## Nouveau théâtre en ville de Neuchâtel NE

Le Conseil communal de la ville de Neuchâtel, par l'intermédiaire de la Direction des affaires culturelles, a ouvert un concours de projets, au sens de l'article 6 du règlement SIA 152, édition 1972, pour la réalisation d'un nouveau théâtre en ville de Neuchâtel. Ce concours public a été ouvert aux architectes établis ou domiciliés dans le canton de Neuchâtel, ainsi qu'aux architectes originaires du canton et domiciliés en Suisse. Par ailleurs, six bureaux d'architectes ont été invités à participer au concours: Mario Campi et Franco Pessina, Lugano; Jean-Jacques Gerber, Genève; Vincent Mangeat, Nyon; Daniele Marques et Bruno Zurkirchen, Lucerne; Patrick Mestelan et Bernard Gachet, Lausanne; Inès Lamunière et Patrick Devanthery, Carouge (ces derniers remplacent MM. Herzog et de Meuron, de Bâle, qui ont dû se retirer pour raison majeure).

**Extrait du rapport du jury**

6e prix (7000 Fr.): **Edouard Weber**, Neu-châtel; collaborateurs: **M. Neuhaus, G. Galli**

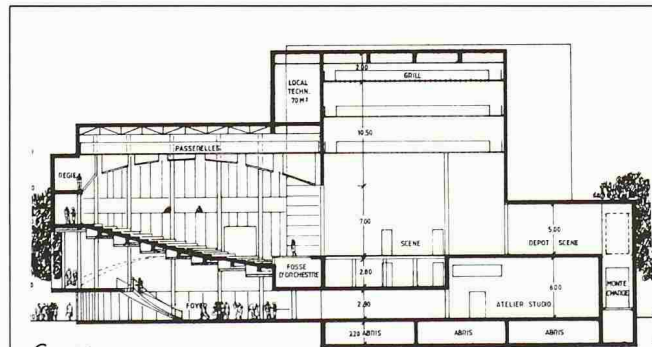
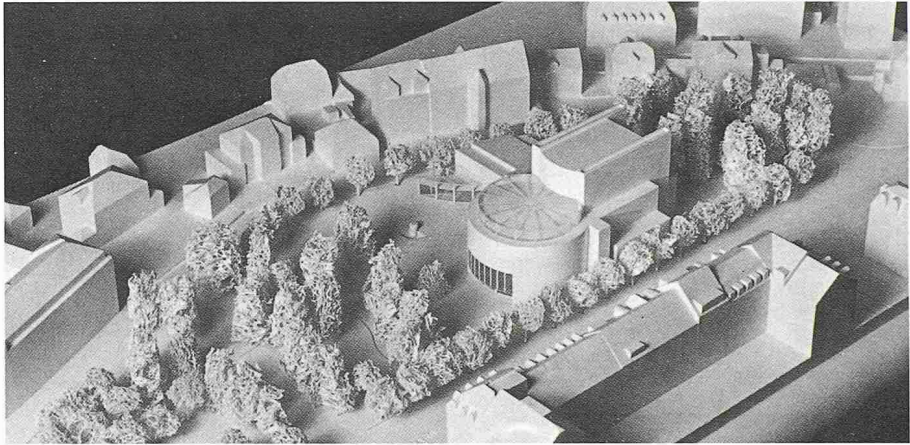
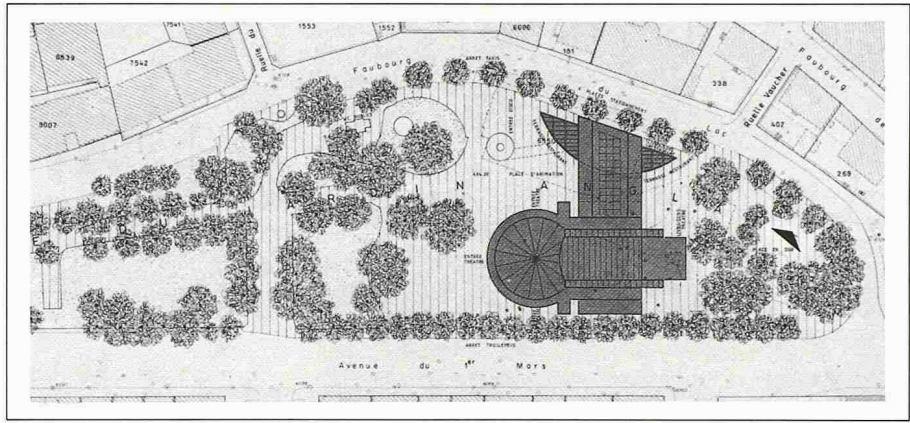
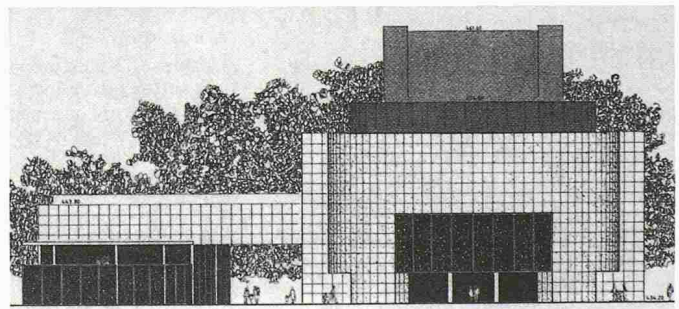
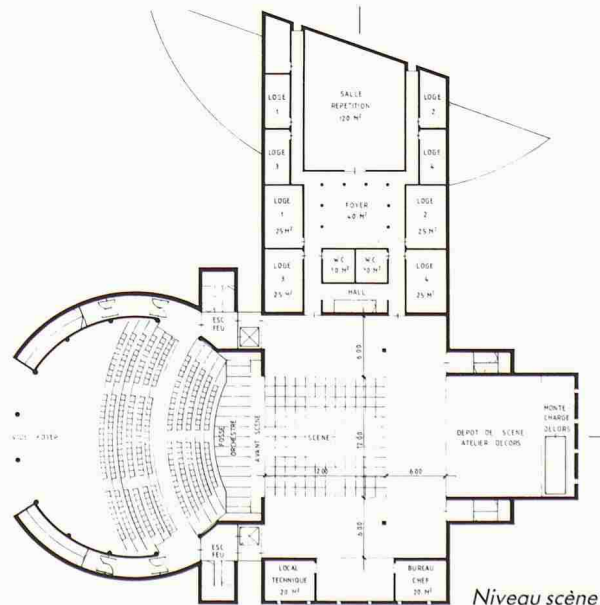
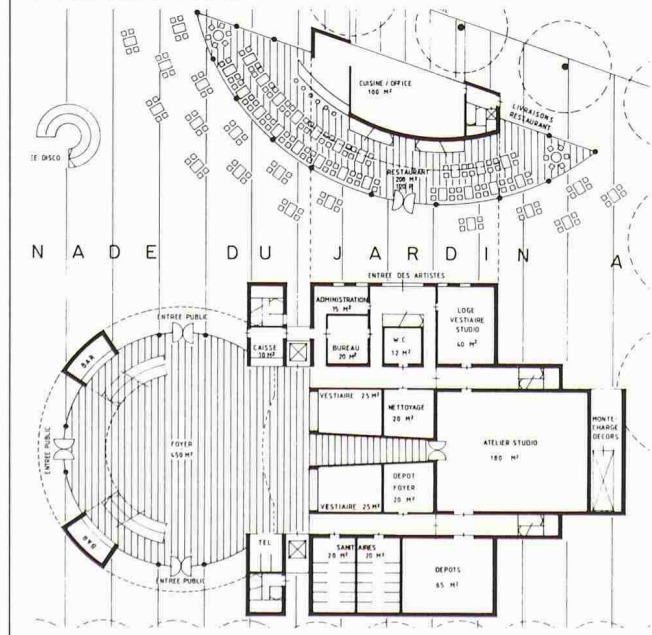
Ce projet se caractérise par une implantation forte et précise; tout en exaltant le «théâtre-objet» dans le parc, il reconnaît habilement les fronts de l'avenue du 1er Mars et du Faubourg du Lac. En revanche, les limites parc et rues ne sont pas suffisamment définies. La promenade actuelle traverse le bâti et valorise le restaurant. Le jeu volumétrique est intéressant et subtil et les principales fonctions de l'édifice sont clairement exprimées. Le projet, par sa composition formelle et sa position dans le terrain, s'affiche comme un monument dans la ville.

Le hall-foyer est circulaire et généreux. L'accès à la grande salle est spatialement intéressant. L'organisation générale est simple et cohérente. On regrette l'accès des décors par monte-charge, l'absence de cheminée pour les contrepoids. L'organisation de l'étage de scène, mettant en communication le foyer, les loges, la salle de répétition, les dépôts de scène et les locaux techniques, est bien conçue.

La forme cylindrique de la salle ne représente pas une des meilleures solutions. Cependant, l'auteur propose des parois fortement structurées dans le but de neutraliser les risques de focalisations dangereuses et de favoriser les réflexions diffuses. La ligne de plafond suspendu est quasi optimale. L'emplacement de l'atelier-studio par rapport à la salle n'est pas idéal. Par contre, la salle et l'atelier-studio sont bien protégés des immissions acoustiques pouvant provenir des locaux techniques et du restaurant. Ce projet n'est pas vraiment satisfaisant en ce qui concerne l'acoustique.

7e prix (6000 Fr.): **Robert Monnier**, Laurent Geninasca, Neuchâtel; collaborateur: **P.-Emmanuel Schmid**

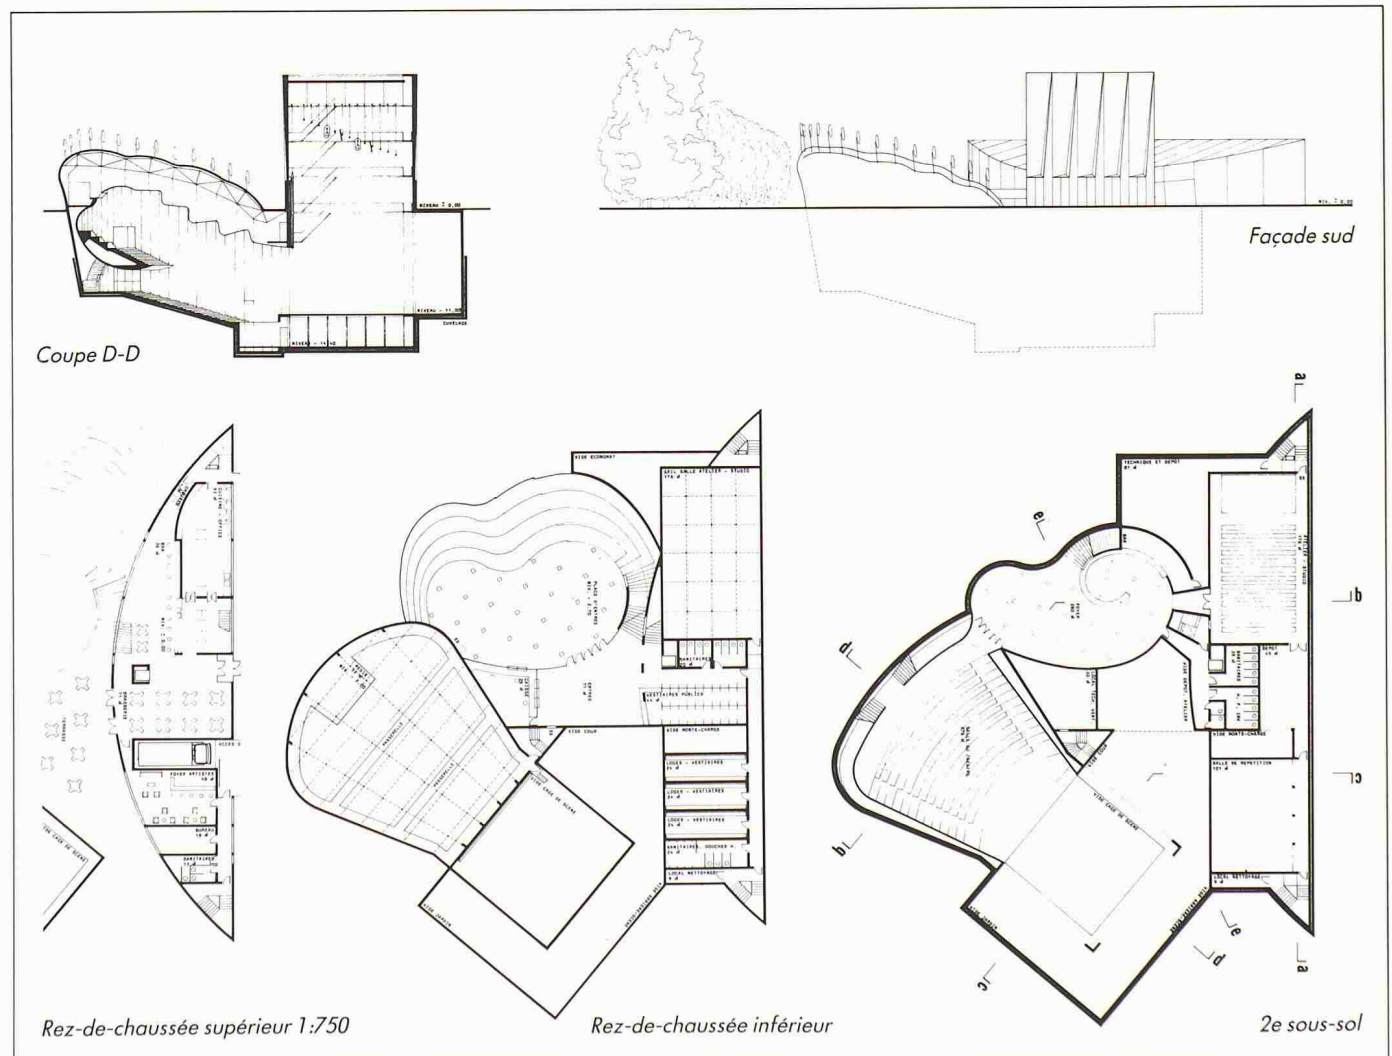
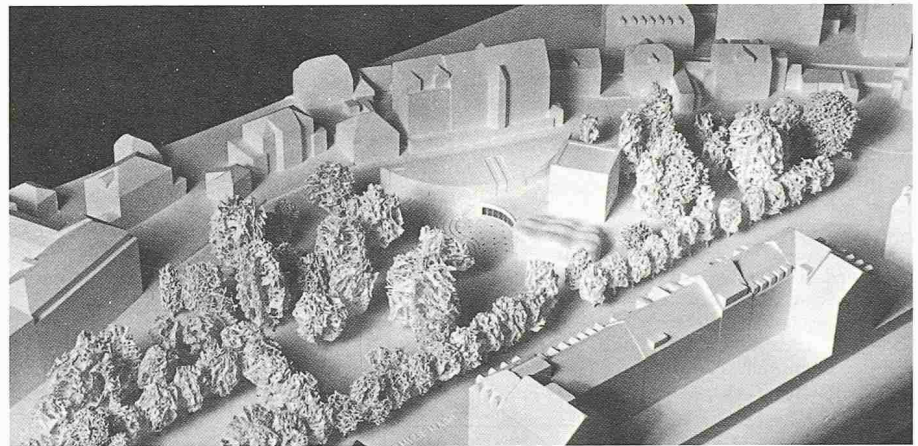
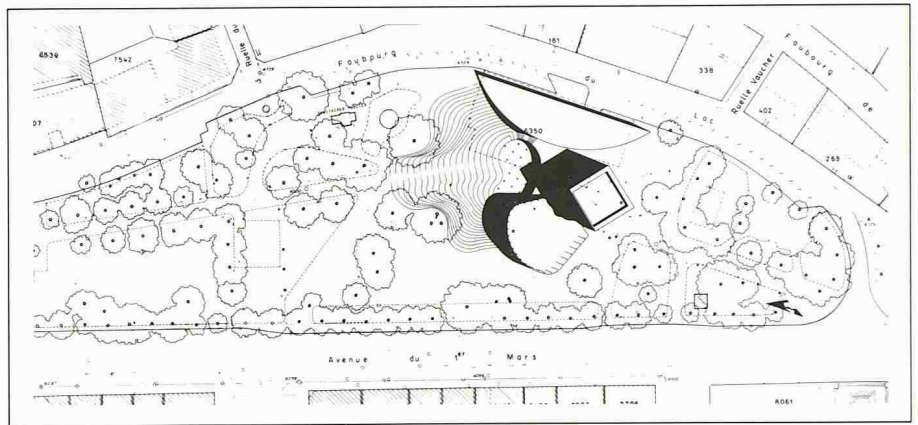
Le concurrent souhaite maintenir l'intégrité du parc en enterrant la plus grande partie du projet. Les parties qui émergent, formées d'objets volontairement contrastés, colorés, sortes d'artefacts ludiques, évoquent la mise en scène théâtrale. L'idée est agréable. Le parc garde son unité et sa force; les cheminements et les parcours sont bien traités; le traitement de l'esplanade, en dépression, réunit habilement les trois éléments, marque très précisément l'entrée de l'édifice. Malheureusement, la logique architecturale exprimée par les objets visibles ne se retrouve guère dans le bâtiment enterré. De plus, une certaine volonté de signifier à l'extérieur la spatialité intérieure semble avoir conduit l'auteur à des difficultés. Du point de vue des utilisateurs, ce projet soulève d'énormes problèmes techniques.

La forme de salle choisie peut être qualifiée de relativement bonne vue en plan, si ce n'est que les surfaces concaves proposées dans la zone arrière peuvent donner lieu à des focalisations sonores gênantes. La ligne dessinée pour le plafond suspendu n'est pas très loin de l'idéal. Ce projet se distingue également par une bonne répartition spatiale des différents locaux, puisque la salle est à l'abri de toutes interférences sonores pouvant provenir de l'atelier-studio, du restaurant, de la salle de répétition ou d'autres locaux. Ce projet mérite une appréciation acoustique positive.

8e prix (4000 Fr.): **Mario Campi, Franco Pessina**, Lugano; collaborateurs: **K. Möllfors, B. Graf, O. Strässle**

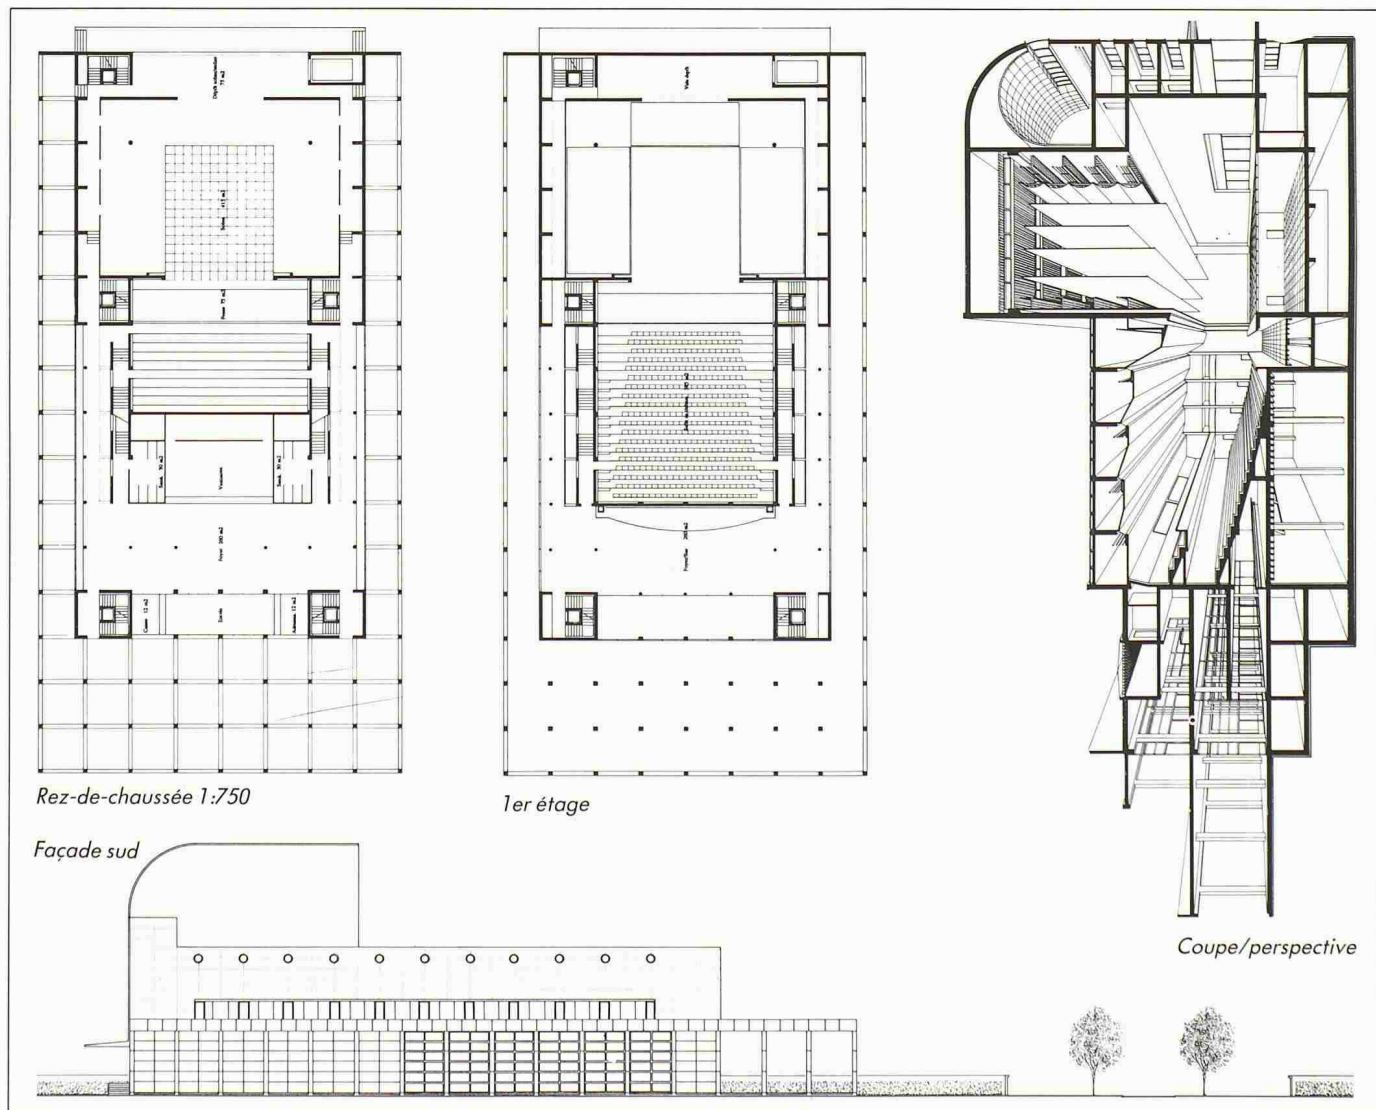
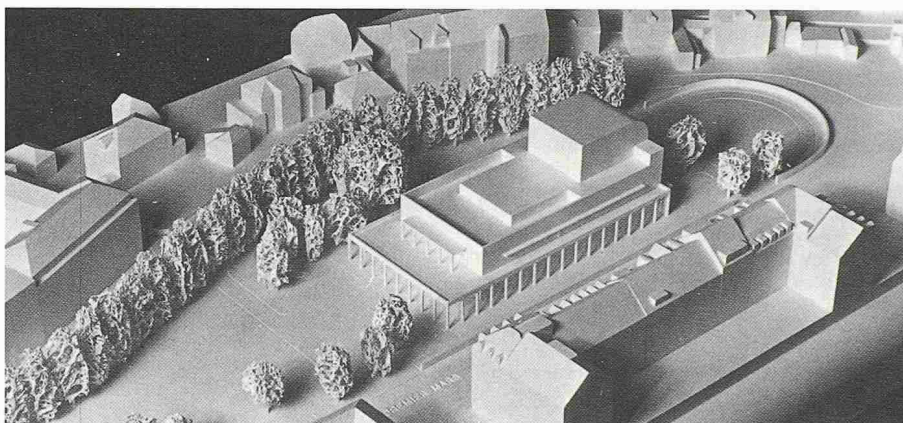
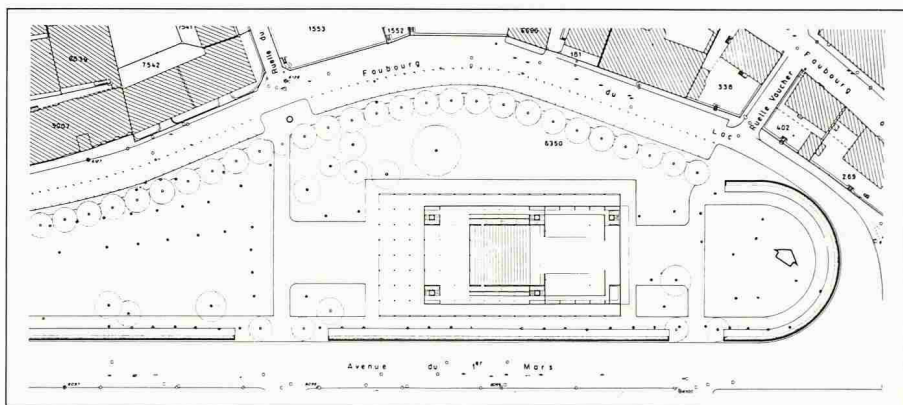
Ce projet propose une modification complète du parc; il définit la limite de l'avenue du 1er Mars par la construction d'un mur et l'aménagement d'un parcours. La limite de l'ancien rivage est soulignée par une rangée d'arbres. Par son implantation et sa volumétrie, l'édifice est rattaché au bâti du XIXe siècle. Si cette démarche est traitée avec logique, on peut regretter que l'élément parc perde son identité comme élément tampon entre les deux tissus. Le traitement de la partie est du parc, malgré sa précision géométrique, n'a pas de sens, ni de contenu. L'expression volumétrique est sobre et élégante. Un grand espace extérieur couvert forme la zone d'entrée et se poursuit sur les côtés longitudinaux du bâtiment, donnant ainsi à l'ensemble une grande cohérence. Le système porteur est simple et logique. Le rapport scène/salle est assez bon, mais la pente des gradins est insuffisante et l'arrière-scène peu généreux. La liaison de la scène avec le foyer et les loges laisse à désirer.

La salle ne pose pas de problèmes particuliers. Toutefois, la forme linéaire des parois latérales dans leur partie inférieure, ne favorise pas la diffusion des sons sur la zone d'écoute. La ligne choisie pour le plafond suspendu n'est pas idéale. L'atelier-studio risque d'interférer acoustiquement avec la salle. La situation choisie pour le restaurant n'est pas des meilleures. La salle et l'atelier-studio sont bien protégés des immissions sonores extérieures. Ce projet présente des qualités acoustiques.

1er achat (10 000 Fr.): **Patrick Mestelan, Bernard Gachet**, Lausanne; collaborateurs: **S. Müller, M. Zufferey**

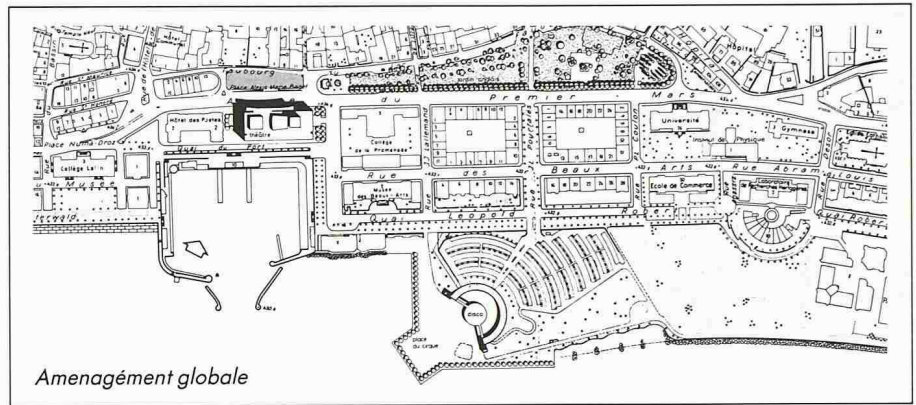
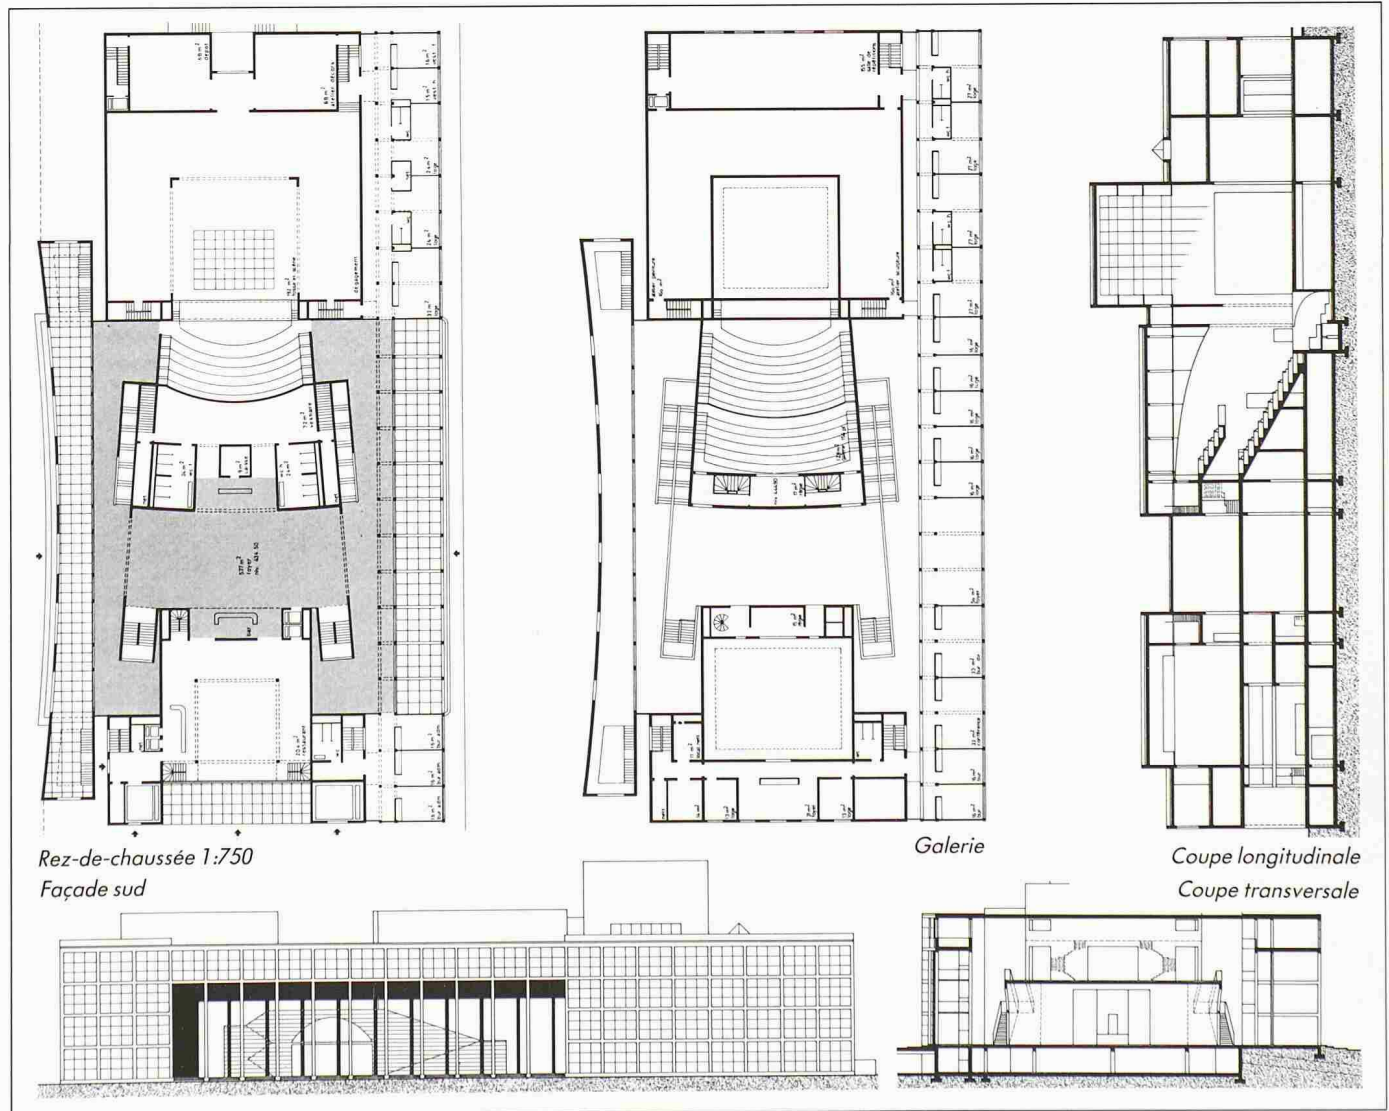
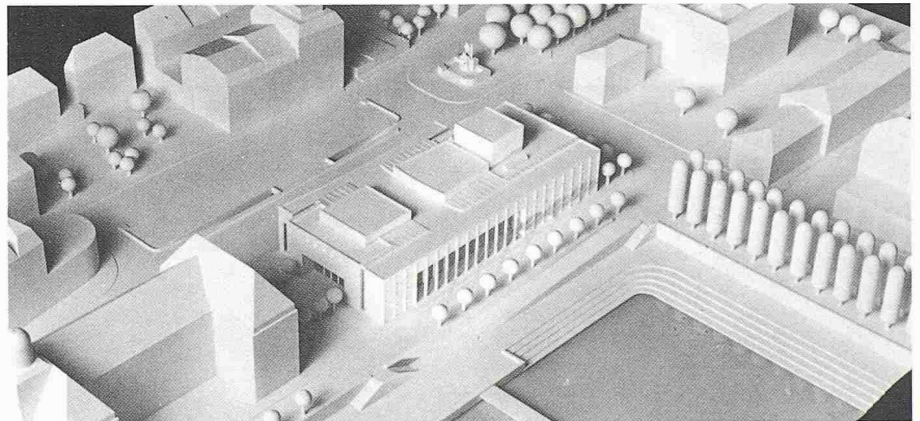
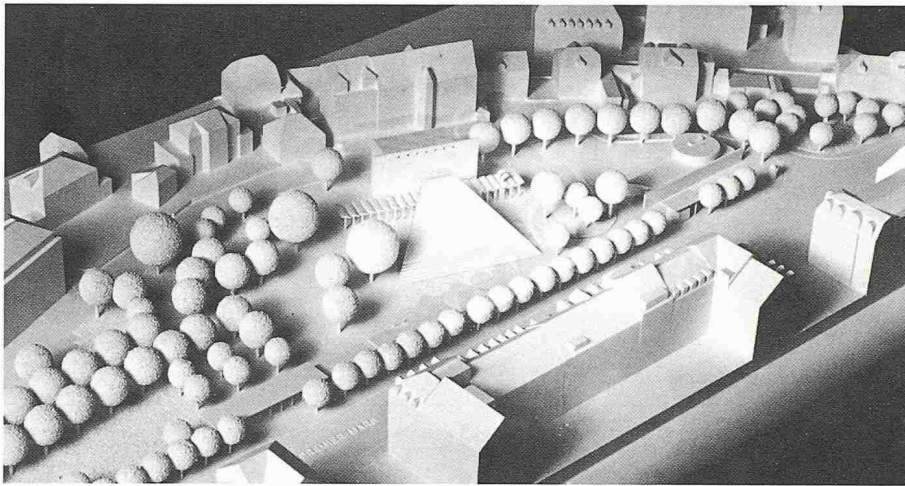
Le concurrent propose le maintien du Jardin anglais dans une intégrité qu'il n'a jamais connue. Dans cette logique, la Rotonde est démolie, un pavillon de petite dimension est construit. Au plan urbanistique, la proposition de construire à la Place du port est intéressante: le comblement de ce «trou urbain» entre dans la logique du tissu du XIXe siècle. Tout en reconnaissant la grande qualité de cette proposition architecturale, on peut se demander si sa volumétrie trouve son juste rapport avec l'environnement bâti et si cet endroit est bien la place pour un théâtre: d'autres fonctions, plus ouvertes, plus en rapport avec le lac, permettraient une volumétrie différente, plus malléable, plus transparente aussi. Quoi qu'il en soit, le projet n'a pas convaincu le jury; d'autres concurrents ont prouvé qu'il était possible d'instaurer un dialogue réussi entre un théâtre et le Jardin anglais. Il n'en reste pas moins que le projet est cohérent et bien étudié.

En plan, la salle est convenable, en principe. Cependant, ses parois latérales non structurées ne favorisent pas suffisamment les réflexions sonores diffuses. Le plafond suspendu donne lieu à des focalisations indésirées. Très favorable acoustiquement est l'emplacement relatif des différents locaux. Avec quelques corrections mineures ce projet pourrait pleinement satisfaire.
